**VOLVO**

# VERKSTADS- MEDDELANDE

BETR.	PRODUKT
SPECIALVERKTYG	P
999 2741	GRUPP
	08
	NR
	50
DATUM	
September 1972

Nya anslutningsnipplor 999 9020 till bromstrycksmätare 999 2741.

Bromstrycksmätare 999 2741

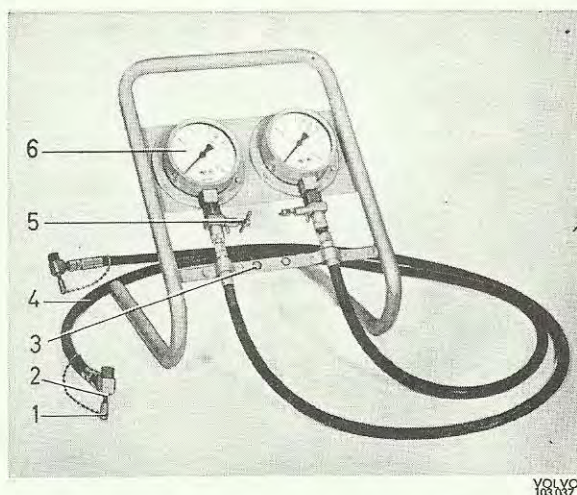
Till bromstrycksmätaren har nya anslutningsnipplor (2) tagits fram. Nipplarna har modifierad utformning av spetsen, vilket ger bättre tätning och mindre risk för skador i bromsoket.

Anslutning av bromstrycksmätare med krökta eller skadade nipplor kan skada sätet för luftningsnippel, vilken sedan kan vara svår att få tät. Skadade eller krökta nipplor bör därför bytas ut.

Anm. Det kan förekomma bromstrycksmätare där slangens banjonippel är 19 mm hög. På dessa måste banjonippen planas av ca 0,5 mm så att låsringen för den nya anslutningsnippen kan monteras.

De nya anslutningsnipplorna utsänds ej på abonnemang. Nipplor kan beställas från AB VOLVO Reservdelar under detaljnummer 999 9020, vilket innehåller sats med 2 nipplor och O-ringar.
